Oggetto: E.P. Produzione spa - procedura di Valutazione d'Impatto Ambientale del progetto della Centrale di Ostiglia (MN) recante installazione di una nuova unità a Ciclo Combinato - Integrazioni - Osservazioni ex art. 24, comma 3, d.lgs. 152/2006

ANALISI CRITICA DELLA DOCUMENTAZIONE INTEGRATIVA

Centrale di Ostiglia: installazione di una nuova unità a Ciclo Combinato e interventi di miglioramento ambientale sui gruppi esistenti

Procedura di Valutazione d'Impatto Ambientale ai sensi dell'art. 23 del D.Lgs 152/2006 e ss.mm.ii.

Figura 3 Analisi Produzione Energia Elettrica Centrale di Ostiglia - Fonte dichiarazione ambientale EMAS dell'anno 2016

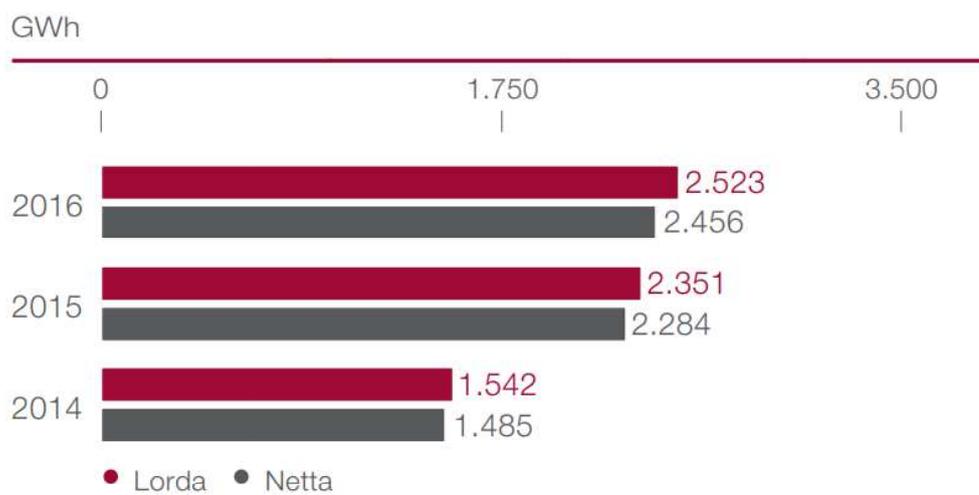
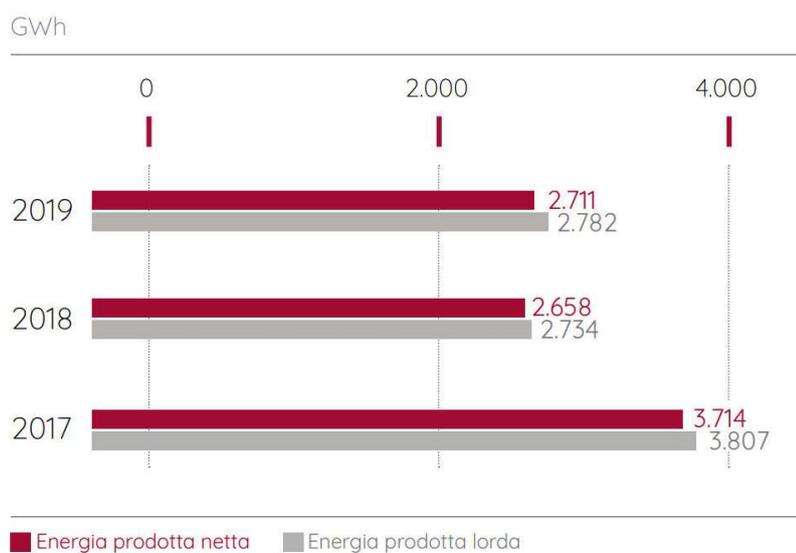
Nella documentazione di risposta alle integrazioni risultano invece del tutto assenti considerazioni circa l'attuale modalità di gestione della centrale, che è invece di fondamentale importanza per comprendere l'effettiva possibilità di sostituire in toto o in parte le sezioni esistenti con il progetto proposto.

Esaminando le figure precedenti, con riferimento all'anno 2019, considerando che la potenza installata è attualmente pari a 1137 MW, la produzione potenziale della centrale risulta essere pari a **9960 GWh (1137MW*8760h/1000 (MWh/GWh))**; rispetto a tale capacità produttiva, **nell'anno 2019, la produzione si è attestata a circa il 27.93% (2782 GWh/ 9960GWh %) di quella potenziale.**

Figura 5 Cronogramma dei lavori Progetto di Riqualificazione Ambientale Centrale di Ostiglia

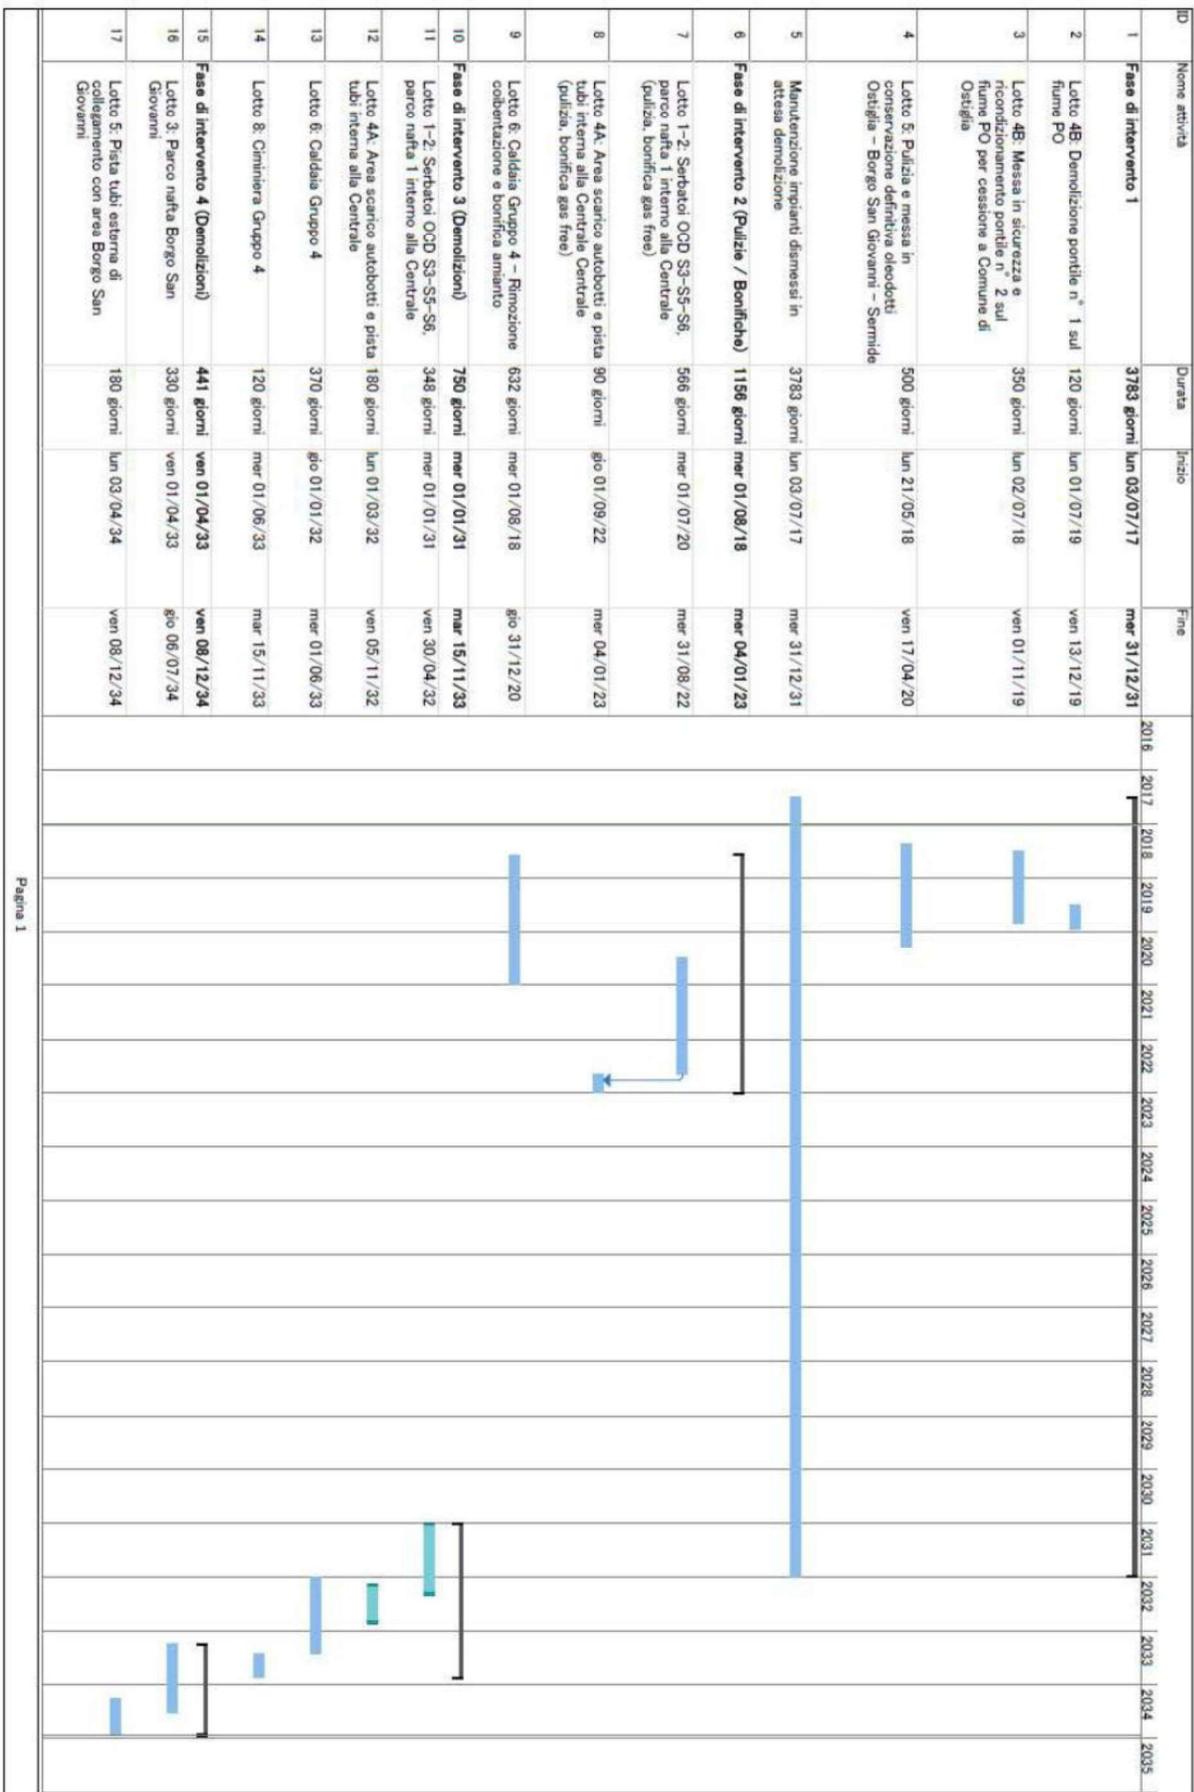
Come è possibile riscontrare dal cronoprogramma precedente, il progetto prevede oltre alle dismissioni nell'area di borgo San Giovanni, anche interventi di bonifica e demolizione, ovvero le fasi 2 e 3, che hanno una durata rispettivamente pari a 1156 giorni e 750 giorni.

Non si ritiene infatti sufficiente l'asserzione del proponente sul fatto che "La costruzione della Centrale nella configurazione di progetto descritta nel presente SIA avverrà una volta completate le attività di demolizione previste sul sito di Borgo San Giovanni".

Risulta invece da chiarire se e in che modo tutte le fasi di lavorazione del progetto di riqualificazione ambientale previste sulle sezioni esistenti si sovrappongano o meno a livello temporale con il progetto di realizzazione della nuova sezione OS5. Ciò è particolarmente importante alla luce della stretta vicinanza tra il sito di Borgo San Giovanni e le aree della centrale a margine del centro urbano (distanza in linea d'aria circa 850 m).

Figura 6 Inquadramento Area Borgo San Giovanni e Centrale Esistente – fonte planimetria SIA Aree di Intervento

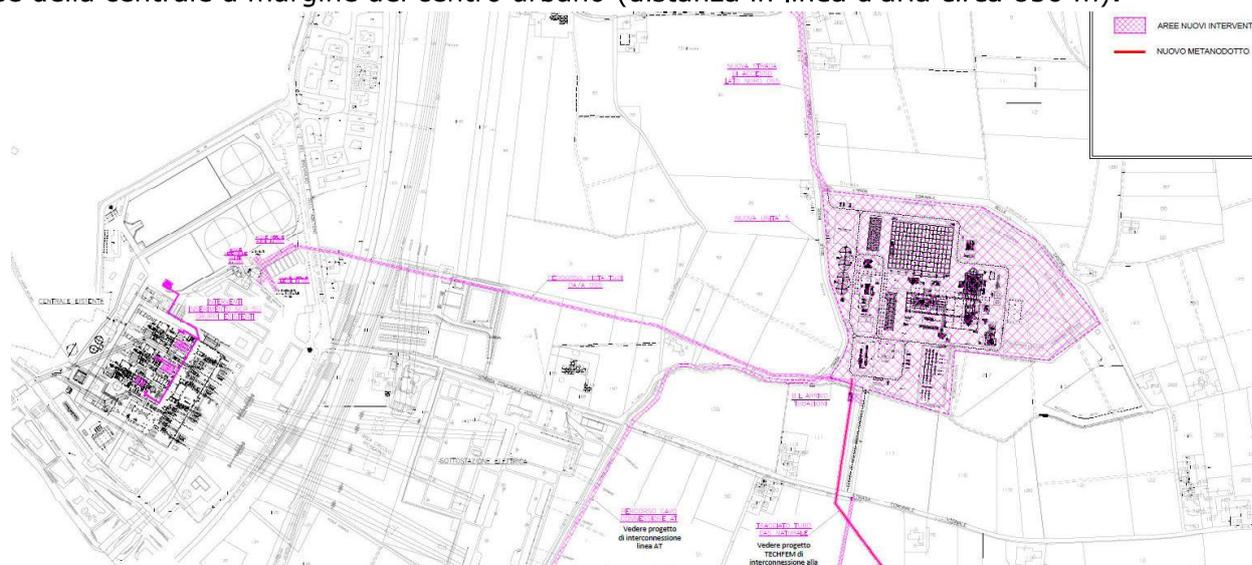
Stante i riscontri precedenti si ritiene che l'inquadramento fornito dal proponente non sia adeguato, dal momento che non emerge con chiarezza il rapporto del progetto di realizzazione della nuova sezione OS5 con il progetto di riqualificazione ambientale.

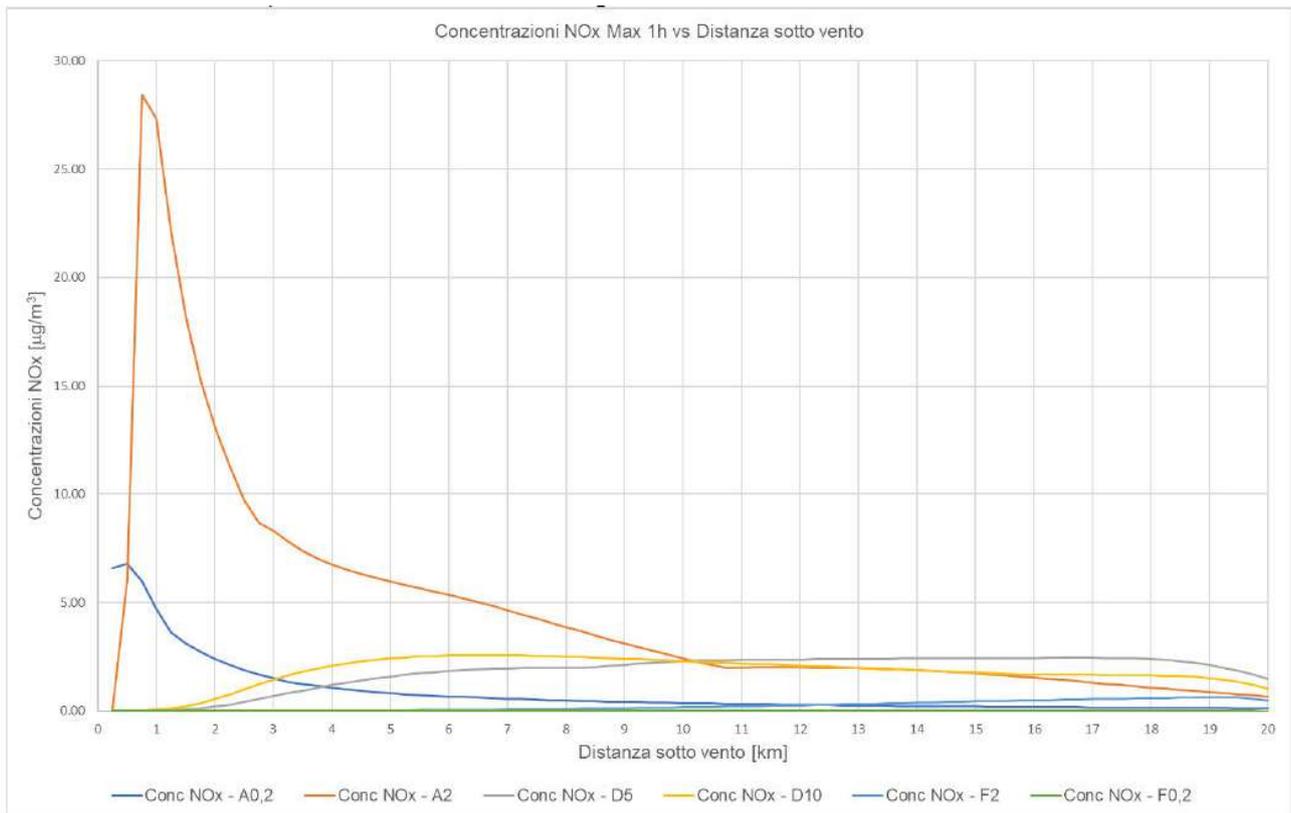
A valle delle precedenti analisi non si condivide la scelta di non rivedere completamente lo studio delle ricadute presentato. Si ritiene infatti che lo studio delle ricadute di inquinanti in atmosfera, stante la totale assenza di un'analisi del numero di transitori registrati negli anni passati e del numero di transitori attesi in fase di utilizzo del gruppo OS5, risulti non aderente alla realtà operativa dell'impianto e che possa non includere la considerazione del caso peggiore.

Figura 9 Andamento Flusso di Massa NOx Gruppo OS5 Startup Warm – Fonte Relazione Risposta Integrazioni Marzo 2021

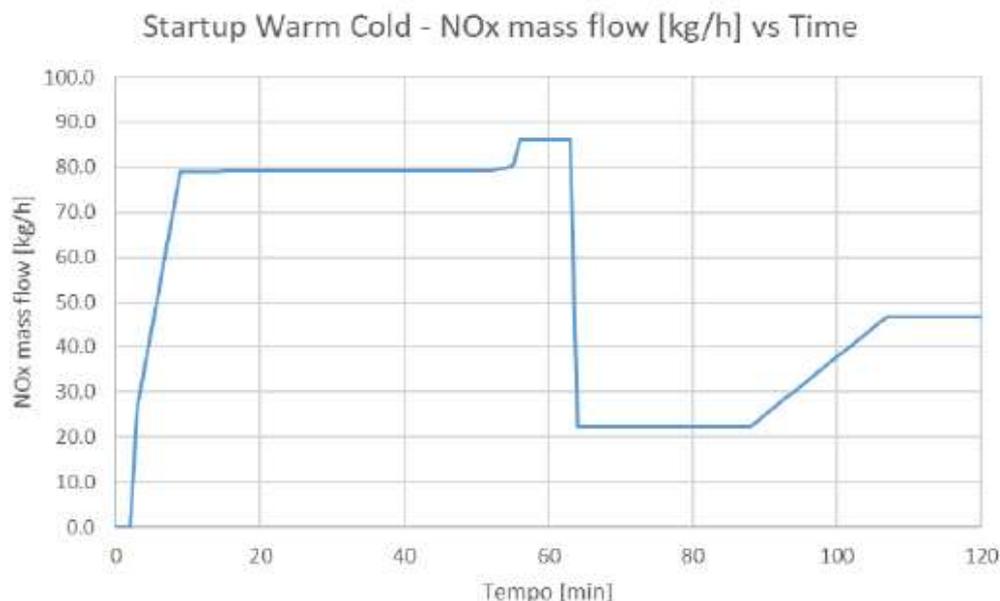
Proprio i periodi transitori rappresentano, dal punto di vista delle emissioni inquinanti in atmosfera, la condizione di maggiori emissioni; a titolo esemplificativo si riporta un grafico delle emissioni di NOx in di avvio del gruppo OS5.

La completa revisione dello studio modellistico, dovrebbe essere fatta includendo anche, oltre allo scenario autorizzato (che ipotizza funzionamento continuativo dei gruppi), anche uno o più scenari relativo alle condizioni "reali" (diverse combinazioni di utilizzo delle sezioni) di utilizzo dell'impianto. Andrebbero in particolare considerati nell'analisi modellistica i transitori che interessano i gruppi esistenti e quelli che si stimano interesseranno il nuovo gruppo di progetto (previsto nello specifico per erogare rapidamente energia nei momenti di picco di domanda).
